BIJLAGE 2b Onderdeel uitmakend van het raadsvoorstel

Zienswijzennota behorende bij het raadsvoorstel tot vaststelling van TAM-Omgevingsplan
Schaapsdrift e.o.

Afbeelding 1. Oplopende bouwhoogte uitgedrukt per pand, indicatief op basis van stedenbouwkundig plan, zoals opgenomen op p. 57 van het omgevingskwaliteitsplan.

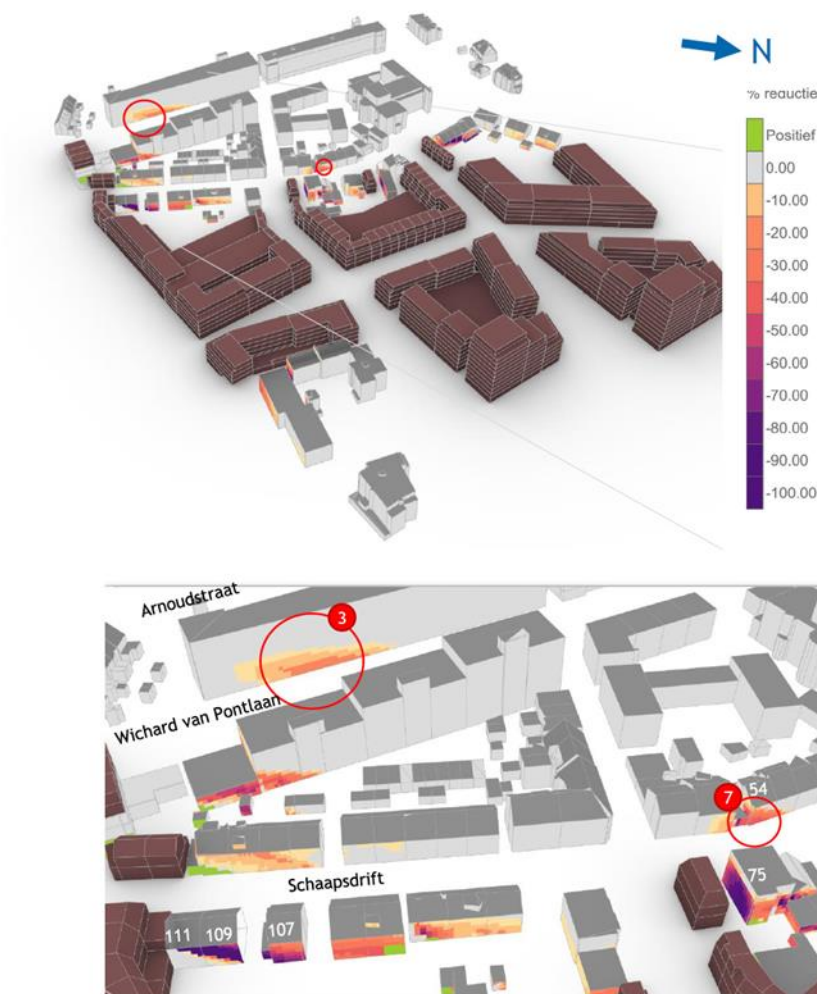
In de Gebiedsvisie en het Stedenbouwkundig Plan is er gekozen om de bebouwing in hoogte op te laten lopen vanaf Schaapsdrift richting park Sacré Coeur en daarmee een goede aansluiting te kunnen maken met de bestaande bebouwing. Deze hoogte loopt op van 9 meter aansluitend aan de achtertuinen aan de Schaapsdrift tot een hoogte van 25 meter aan park Sacré Coeur met twee accenten die een maximale hoogte kunnen verkrijgen van 34 meter. Aan de Schaapsdrift waar woningen in het bebouwingslint worden toegevoegd is de hoogte maximaal 10 meter. Dat in lijn is met de bestaande bebouwing aan de Schaapsdrift.

Een uitzondering op de hoogte van de bebouwing aan de Schaapsdrift vormt de stationsomgeving. Het toekomstige stationsplein heeft een ruimtelijk een massa nodig, en pleinwanden, om als plein te gaan ervaren en te functioneren deze ruimte niet wegloopt. Dit heeft zich vertaald in een gebouw met 3 lagen met een kap aansluitend aan de aanwezige 2-onder 1- kapwoning die een opbouw kent van 2 bouwlagen met een kap. Ook het kopgebouw zou ruimtelijk meer massa kunnen krijgen om de wandvorming van het stationsplein te versterken. Dit heeft zich vertaald door de mogelijkheid te beiden om het gebouw met 1 laag te kunnen optoppen.

Het voorstel is om in het vast te stellen TAM-omgevingsplan de bouwhoogte in meters vast te gaan leggen. In het ontwerpplan was het aantal toegestane bouwlagen vastgelegd. Daarnaast was er in de regels van het omgevingsplan een koppeling opgenomen met de bouwhoogtes en de regels over het uiterlijk van bouwwerken uit het Omgevingskwaliteitsplan. De ontwerpwijziging van het omgevingsplan bevatte meer bouw mogelijkheden dan nodig om het beoogde stedenbouwkundige plan te realiseren. Omdat in de bezonningsstudie, zoals opgenomen in het ontwerp, deze ruimere bebouwingsmogelijkheden niet waren onderzocht, gold als aanvullende eis dat indien hoger gebouwd zou worden dan waar in het stedenbouwkundig plan van uit is gegaan met een bezonningsstudie aangetoond moest worden dat er sprake is van een aanvaardbare situatie op de bestaande woningen.

Naar aanleiding van de zienswijzen is duidelijk geworden dat deze regeling onduidelijk is. Om in het plan duidelijker aan te geven welke randvoorwaarden er precies gelden worden de maximale toegestane bouwhoogtes strakker in het TAM-omgevingsplan vastgelegd nabij de bestaande bebouwing. De verbeelding is hierdoor meer een één op één vertaling van afbeelding 1 geworden ten aanzien van de toegestane bouwhoogtes¹. Voor de benodigde flexibiliteit wordt in het omgevingsplan de mogelijkheid geboden om, onder voorwaarden af te wijken van de bouwhoogtes. Afwijken is alleen toegestaan met:

- maximaal 10%, ofwel;
- in een margezone van twee meter breed in de binnentuinen en bij het hoogteaccent op bouwveld D.

Schaapsdrift 54

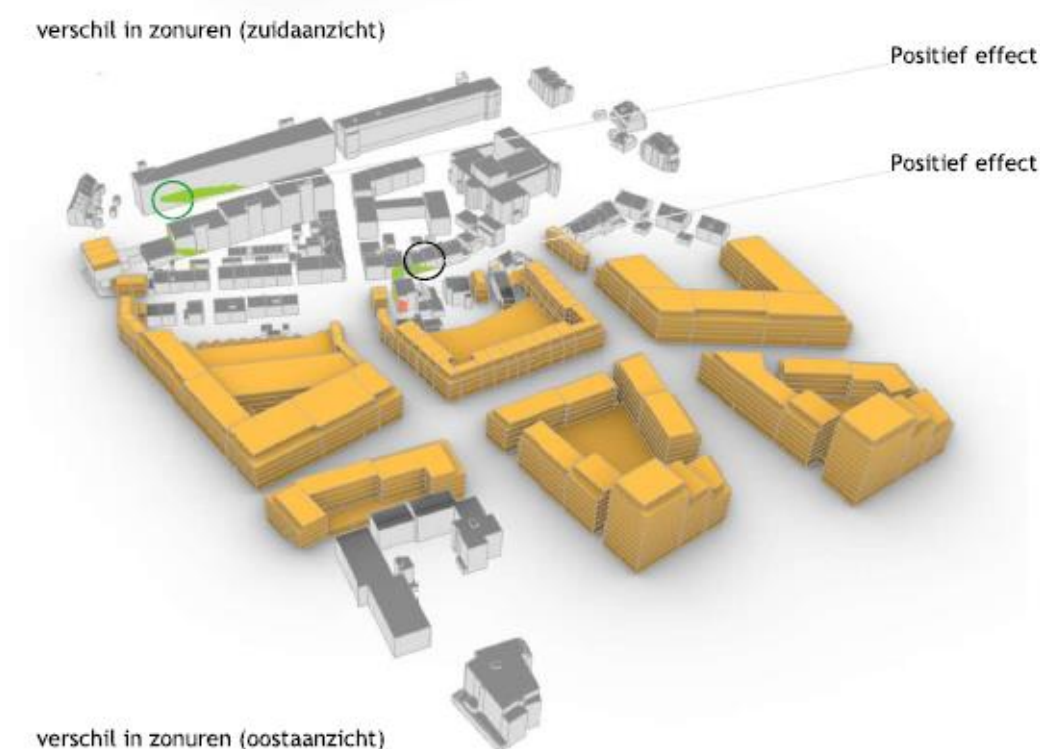
Bij deze woning (cirkel 7) wordt in een nieuwe situatie het aantal zonuren minder dan 2 uur. Aan deze zijde bevindt zich de woonkamer. Daarom wordt voor deze woning in een nieuwe situatie niet voldaan aan de TNO-norm.

een ontwerp dat voldoet aan de bezonningsnormen. Het voorstel is daarom om de hoogte van deze woning te verlagen. Dit is verwerkt in de verbeelding van het TAM-Omgevingsplan.

Resultaten | bezonning - verschil in zonuren - 21st juni

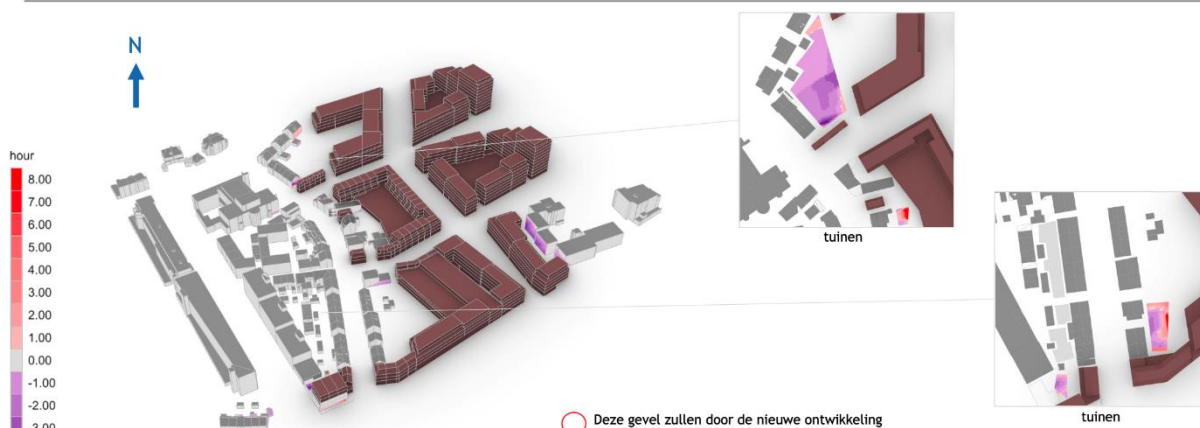
Hoewel volgens de lichte TNO-norm tuinen niet worden meegenomen in de bezonningsstudie, is voor de percelen aan de Oude Velperweg/Schaapsdrift toch inzichtelijk gemaakt wat de impact is van de nieuwe ontwikkelingen. De onderstaande afbeeldingen tonen de bestaande en de nieuwe situatie van de bezonning op 21 juni. Uit deze analyse blijkt dat een deel van de tuinen achter Schaapsdrift 7 – 9 al minder dan twee uur zon per dag ontvangen. In de nieuwe situatie loopt dit verder terug, met name voor de tuin van Schaapsdrift 9, een pand in bezit van de gemeente. Daarentegen krijgt de meest noordelijke twee-onder-een-kapwoning meer zon op de gevel en in de tuin dan in de huidige situatie, doordat het complex Nijnestede verdwijnt en wordt vervangen door een ander volume.

Op bovenstaande afbeelding is te zien dat aanpassingen aan het volume van het zorgcomplex en het kopgebouw (Hoek schaapsdrift/ Wichard van Pontlaan) bij het station leiden tot minder hinder / schaduwwerking. De optopping en behoud van de éénlaagse bebouwing aan de Wichard van Pontlaan geven geen extra schaduw op de aangrenzende tuinen van de rijwoningen in de zomer.

Hoewel sommige achtertuinen aan de Oude Velperweg in de nieuwe situatie minder dan twee uur zon krijgen, wordt dit als aanvaardbaar beschouwd omdat de reductie ten opzichte van de huidige situatie slechts één tot twee uur bedraagt. Bovendien verbetert de bezonning voor woningen in het noordelijke deel van het plangebied, doordat er meer zon op de huizen en tuinen valt. Daarnaast worden hier vijf woningen in het betaalbare segment gerealiseerd en wordt er veel groen aan de wijk toegevoegd.

Resultaten | bezonning - toekomstige situatie - 19 februari

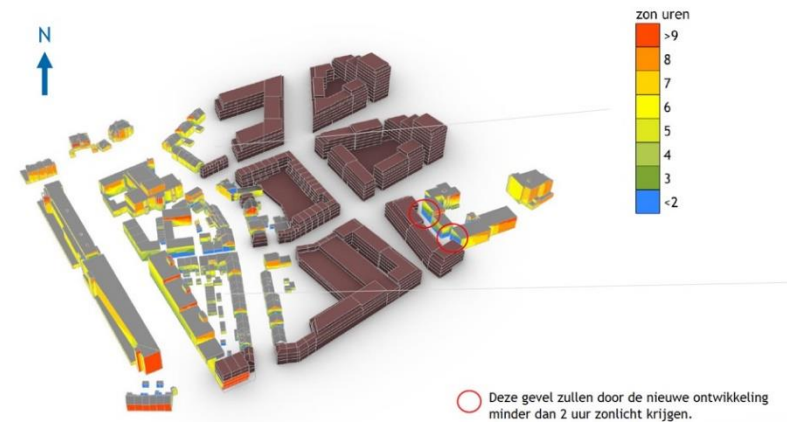
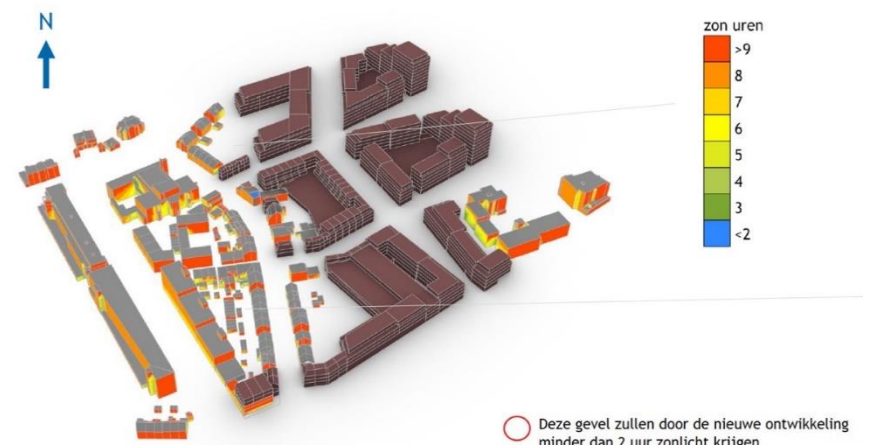
6.2	Het gebouw staat op een zeer korte afstand van de westgevel van complex Casimir State. De bezonning is een knelpunt, waardoor leefbaarheid sterk negatief wordt beïnvloed. De TNO bereken methode, of een datum met een meer gemiddelde zonnehoogte, moet volgens indiener worden gebruikt. Een opname op 19 februari om verschil in bezonning aan te tonen klopt niet.	Zie ook reactie op hoofdlijnen 2.2 t.a.v. de bezonningsstudie en het beoordelen van de bezonningssituatie. Casimir State is een wooncomplex dat met zijn hoofdverblijf gericht is op de binnentuin die aan de zijde van Park Sacré Coeur is en dat de galerijen aan de zijde van de toekomstige bebouwing is gesitueerd. Het verlies aan zon door de nieuwbouw is aan galerijzijde en niet aan de hoofdverblijfszijde. Uit de onderstaande afbeelding blijkt dat door de nieuwe ontwikkeling op het tijdstip van 19 februari voor de onderste twee bouwlagen het aantal zonuren onder de 2 uur zakt. Echter, op 21 juni is er sprake van 6-9 zonuren. Daarnaast valt de schaduw voor een groot deel op een blinde zijmuur van het complex. Hiermee is er wel impact maar deze is niet zodanig dat de geprojecteerde massa in het stedenbouwkundig plan anders gepositioneerd moet worden. Resultaten bezonning - bestaande situatie - 19 februari  19 februari wordt gebruikt om de ondergrens te berekenen (TNO norm), andere situaties met een hogere positie van zon (lente/herfst en zomer) vallen minder ongunstig uit om het effect te berekenen. De studie is uitgebreid om het verschil op meer lente/herfst en zomer dagen te duiden voor meer inzicht.
